工程指示 / 要求簡箋(E.I.)

工程指示編號 : EI / 6234 / 23 修改版次 :  
 工程編號 : J - 858 工程名稱 : 將軍澳日出康城 11  
 工程項目 : 幕牆 拆圖/生統修改 介背板鋁角和背板 現場安裝困難 (掛勾避位向下計 150mm)  
 收件人 : 生統 / 拆圖 發件人 : Ant Yeung 日期 : 23/05/2023

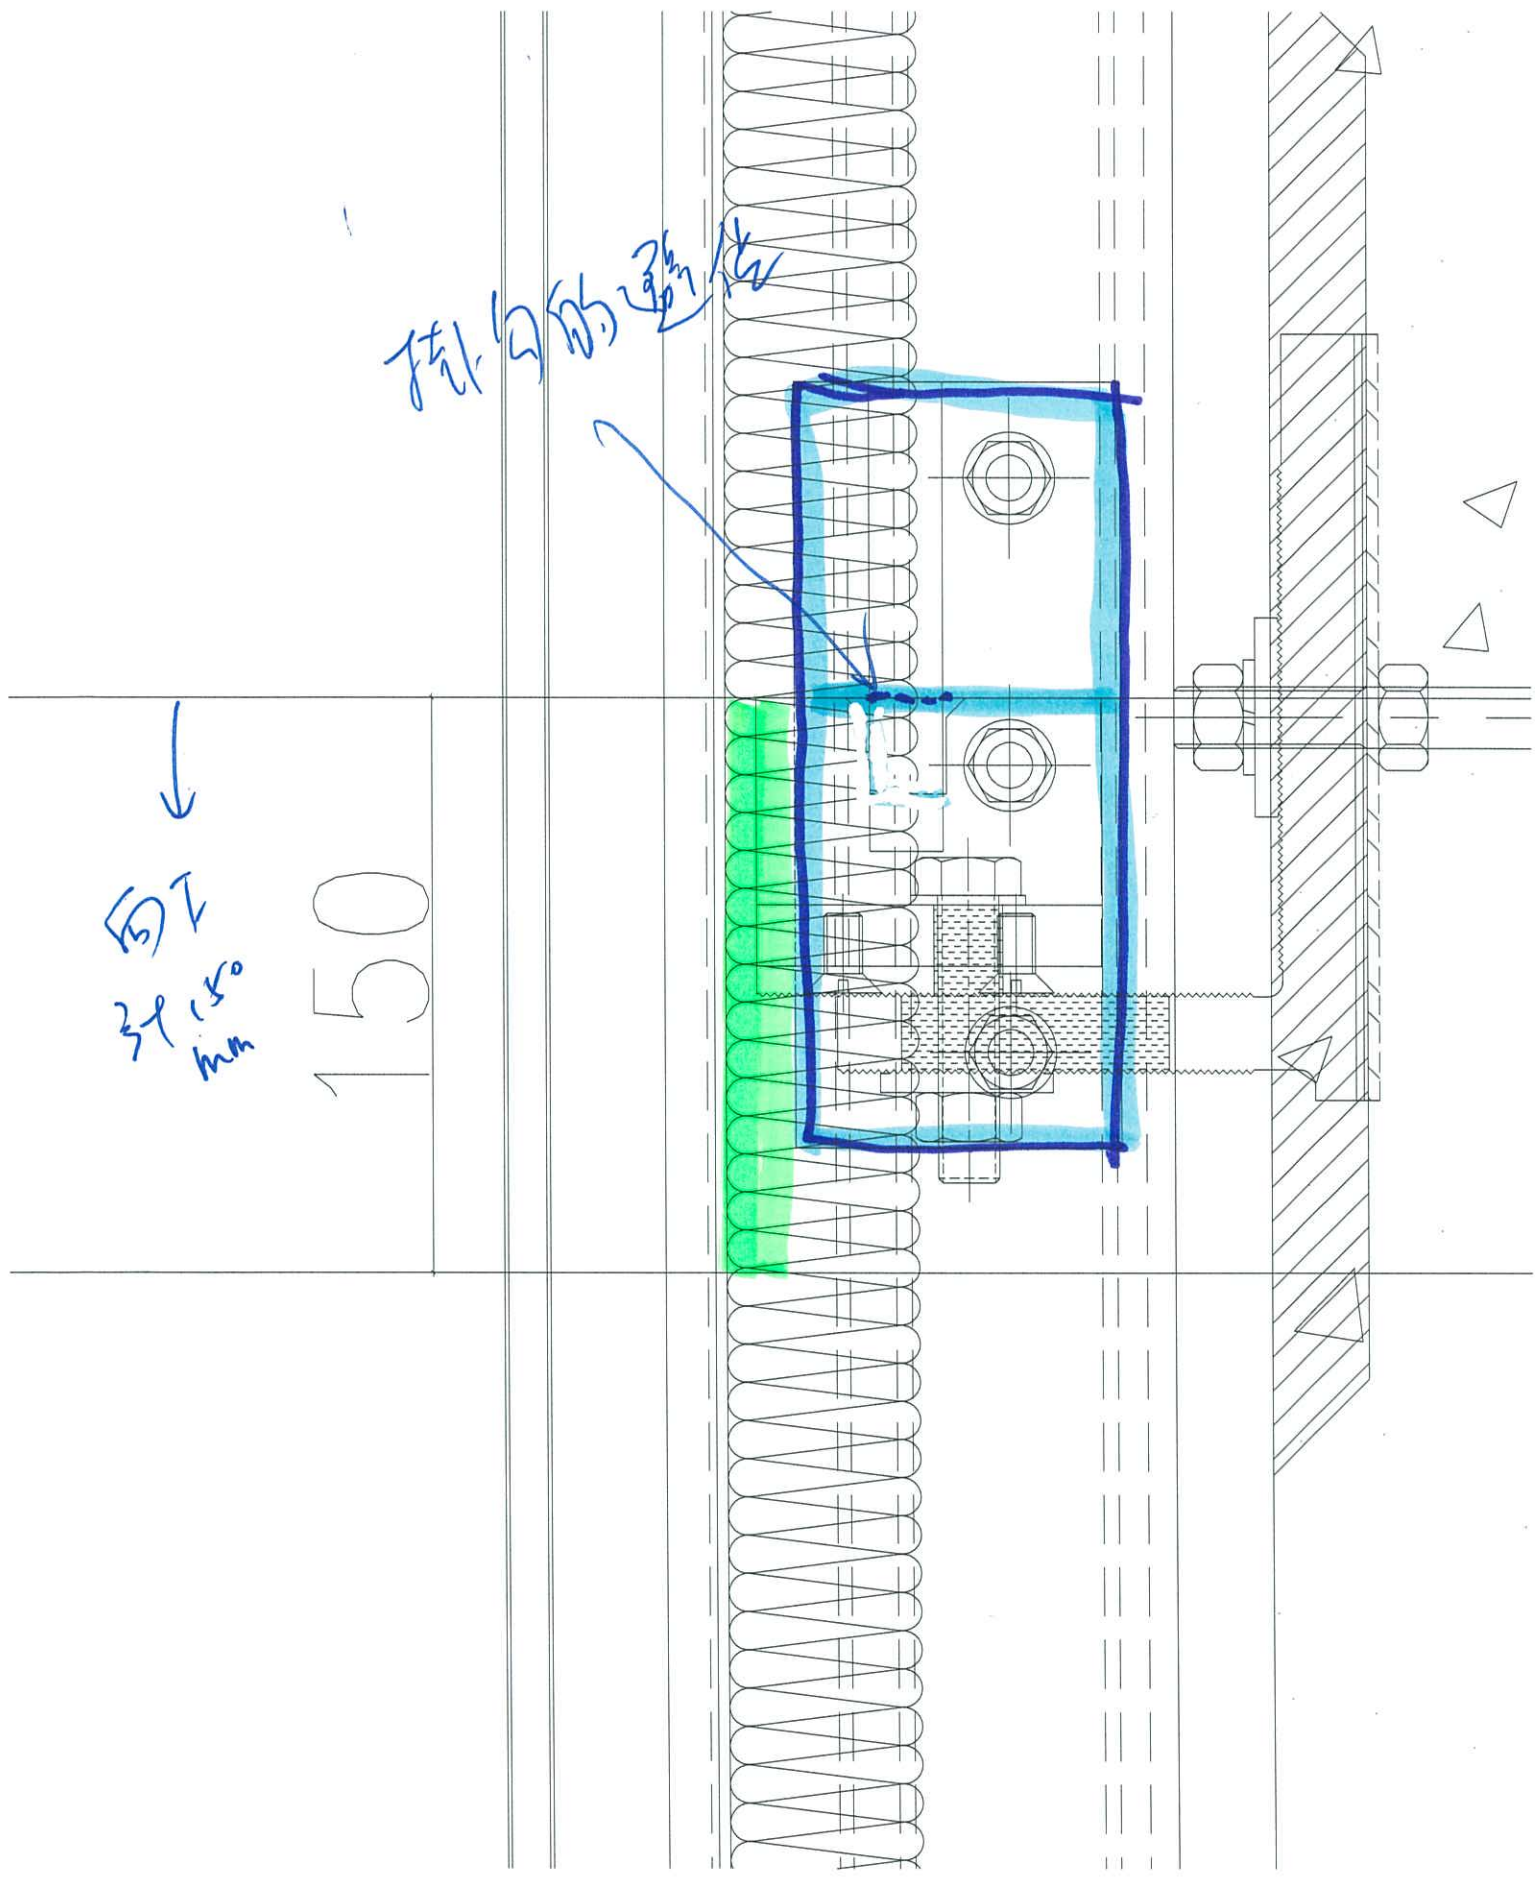
因地盆現場的單元安裝困難。

母企一方，

工廠掛勾避位向下計 150mm 的背板和背板鋁角要介去(包括隔熱棉)

生統：已上架的請也介。

請提別覆核安裝背板和背板鋁角公母企是否正確??

掛勾的連接

↓  
約 150 mm

向下

生統/鈹金請修改，未裝上的鋁板

拆圖請修改，未生產的鋁板

經判頭再度提出，EI5695 的修改，介背板和鋁角。仍未能滿足安裝。才出本此 EI 修改。

已再和廠和地盆判頭確認此方案。

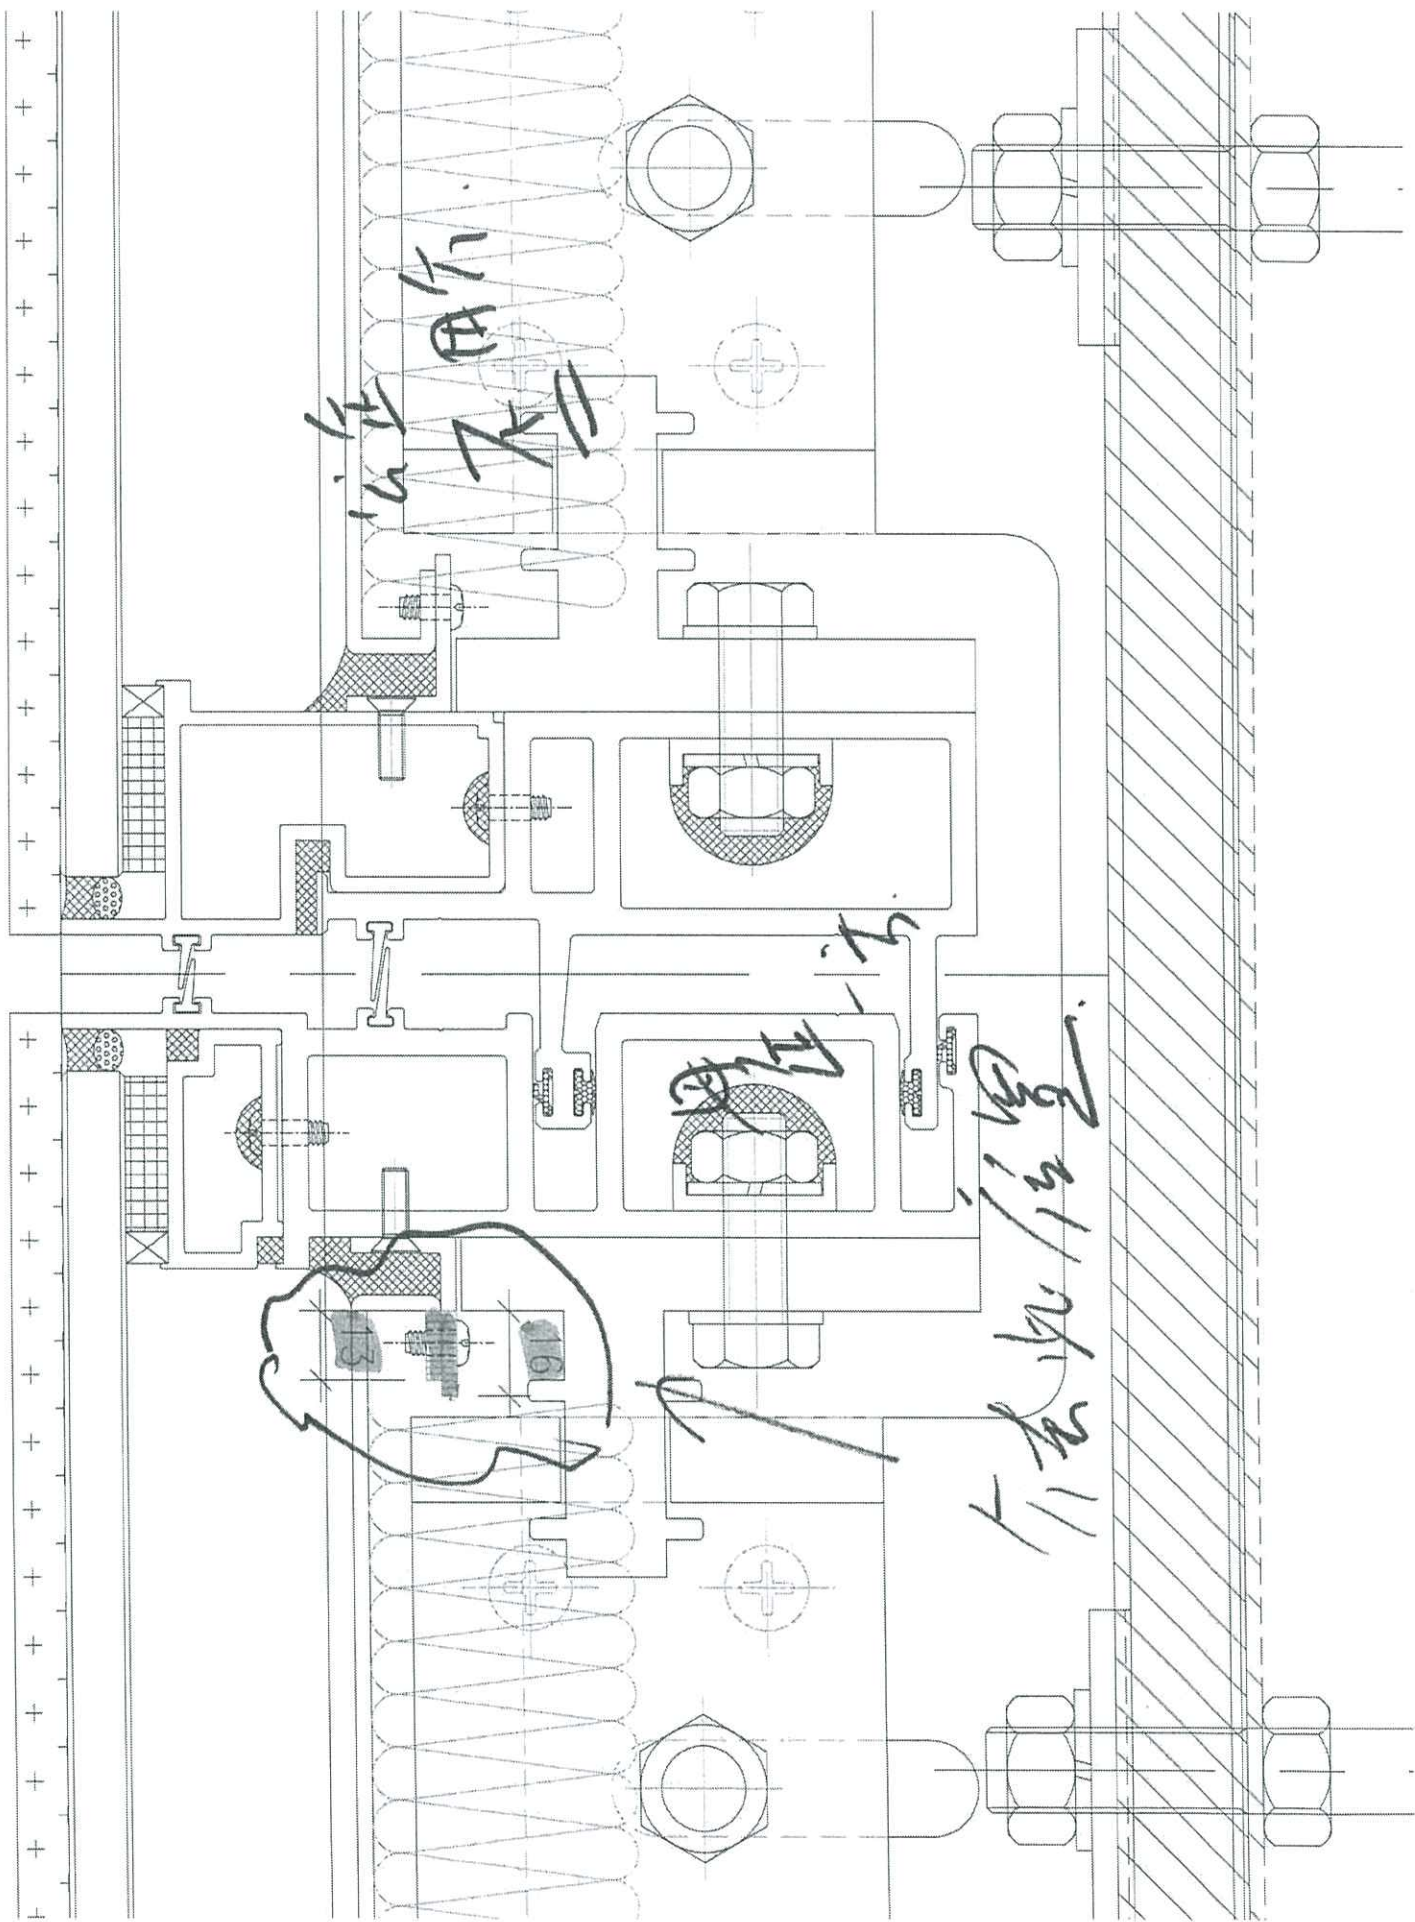
地基

已再確認

做  
改
